**Fra:** noreply@blivhoert.kk.dk  
**Sendt:** 22. juni 2012 14:23  
**Til:** TMF-Bydesign  
**Emne:** Høringssvar: "Kalvebod Brygge Vest" (2011-145903). Afsender: lars barfred

**Vedrørende: Høringssvar i forbindelse med Forslag til lokalplan for "Kalvebod Brygge Vest".**

**Høringssvar vedr. "Forslag til lokalplan for Kalvebod Brygge Vest" med tilhørende kommuneplantillæg og miljøvurdering**

### Bemærkninger til forslag til lokalplan

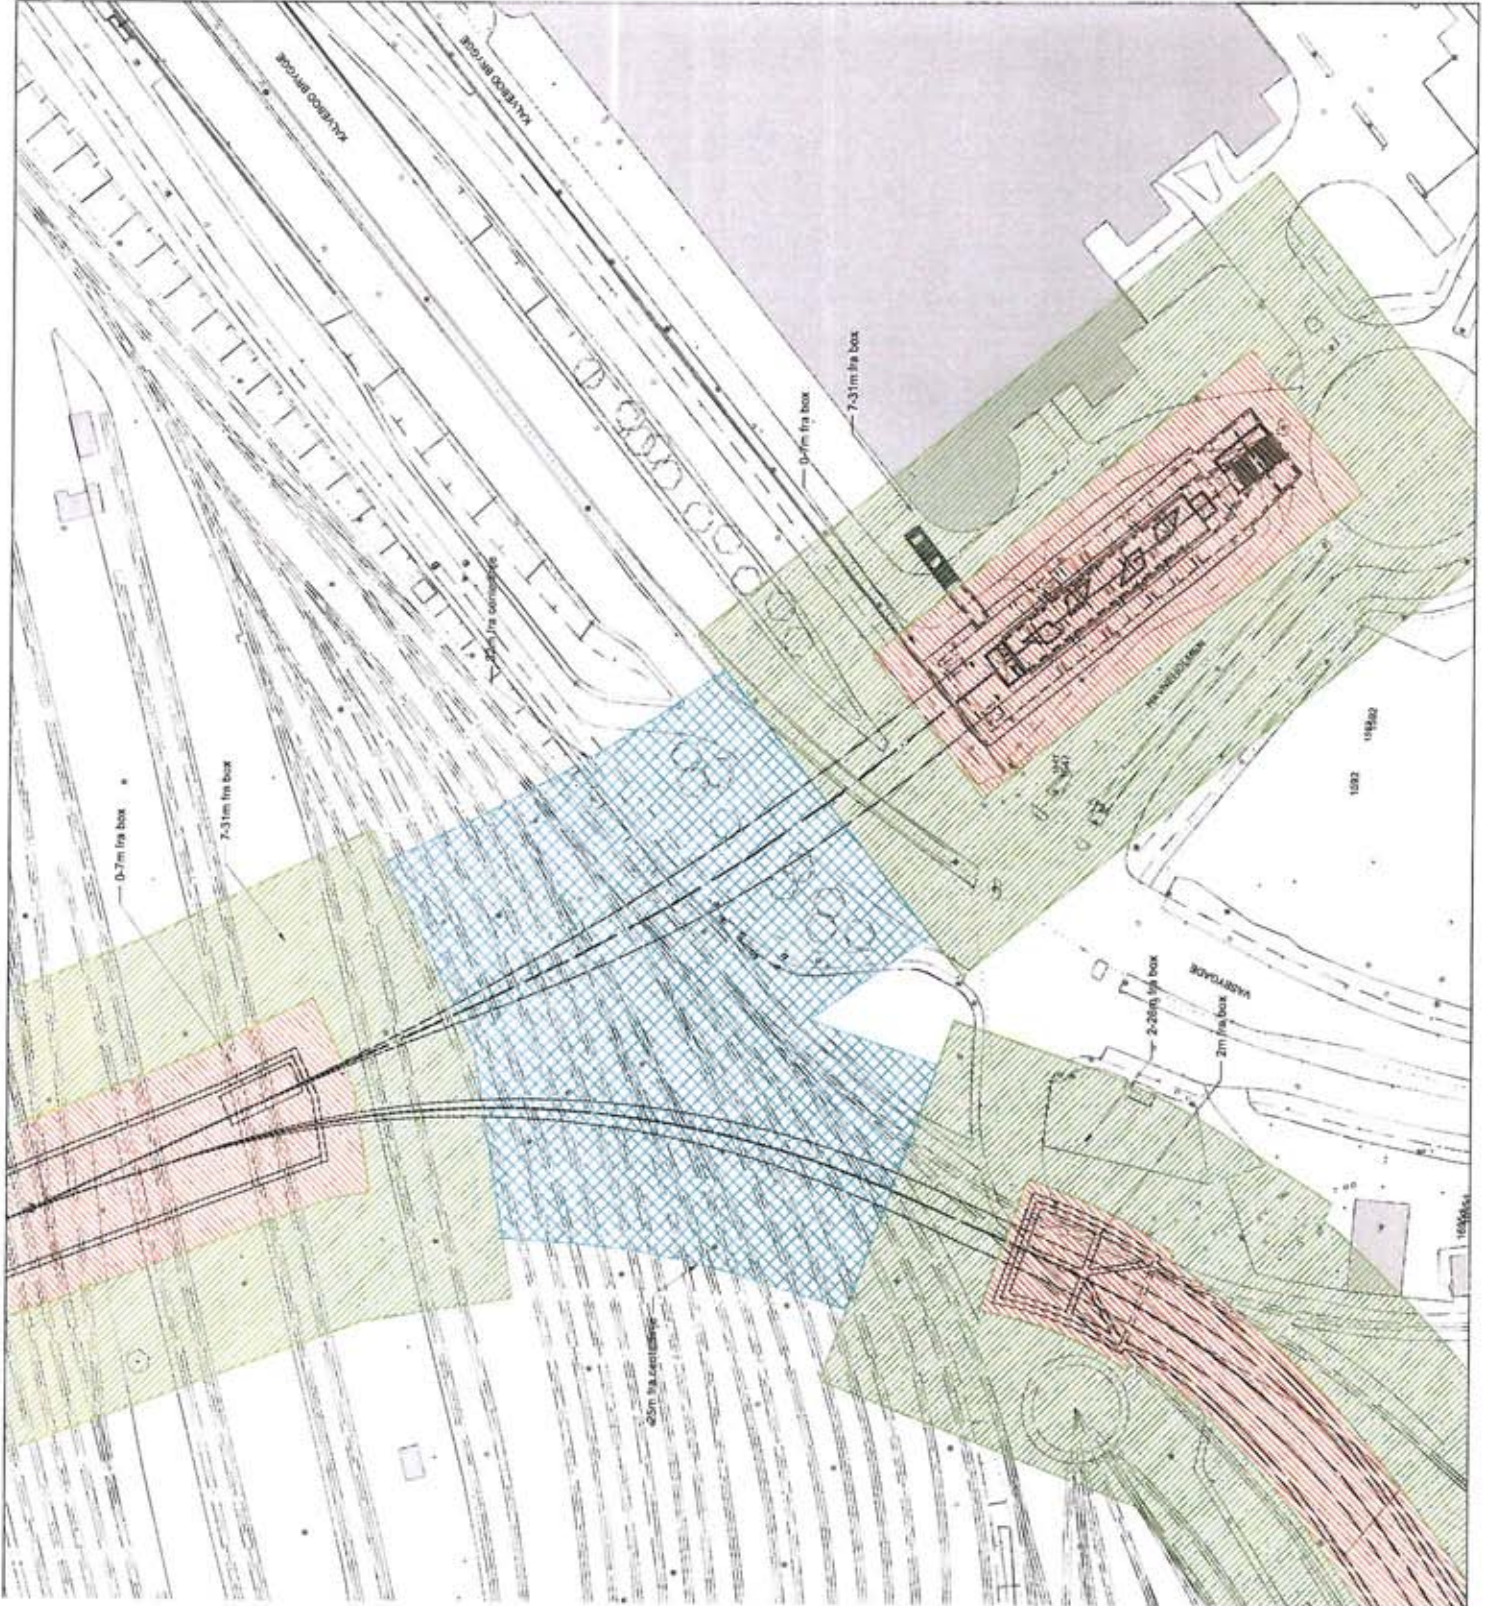
Servitutter	<p>Der ønskes indarbejdet en bestemmelse omkring servitutter i forhold til den kommende Cityring, der er under anlæg, og afgreningen af metroen til Sydhavnen.</p> <p>På ejendommene beliggende i delområde II og III gælder en række begrænsninger i forhold til den kommende Cityring og arealreservationen til en kommende afgrening til Sydhavnen. Disse begrænsninger skal det kommende byggeri og arealudnyttelse i øvrigt overholde. Om nødvendigt skal der indgås en aftale med Metroselskabet om muliggørelse af byggeri og arealanvendelse, forinden byggetilladelse mv. meddeles.</p>
Tegningsbilag 3	<p>Beskyttelseslinjer med tilhørende zoner skal fremgå. Som tegningen fremstår, er alene linjeføringen vist.</p> <p>Reservation til stibroforbindelse til adgang til den viste kommende metrostation ved Fisketorvets SV-gavl bør indtegnes.</p>

## Tegning nr. 4: Bebyggelsesplan

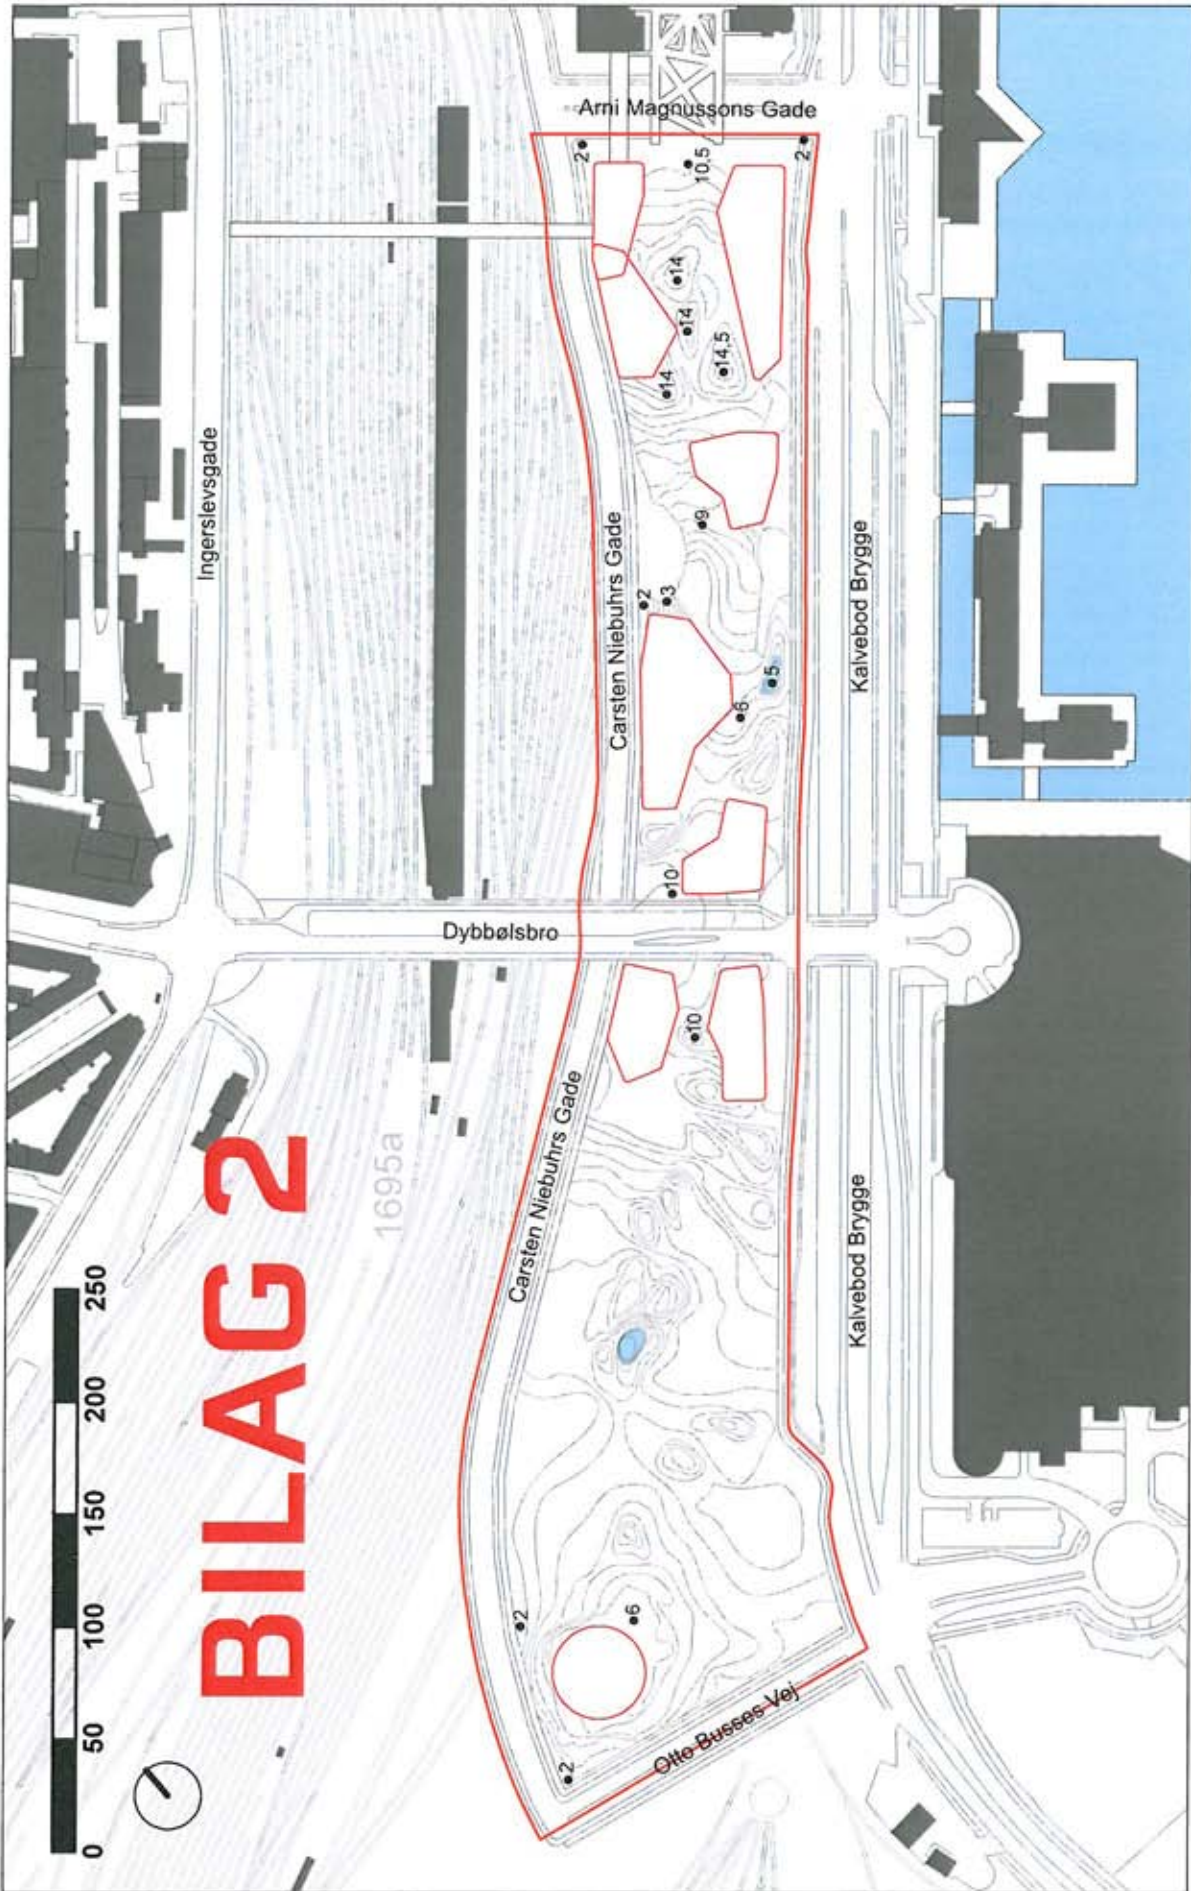
-  Principiel terrassering af byggefeltet
-  Facadezoner - fleksibilitet i placeringen af facader inden for byggefeltet
-  Højdelinjer - bebyggelseshøjder inden for byggefeltet ((m) faktiske koter)
-  Muligheder for sammenbygninger over og under terræen
-  Muligheder for sammenbygninger under terræen
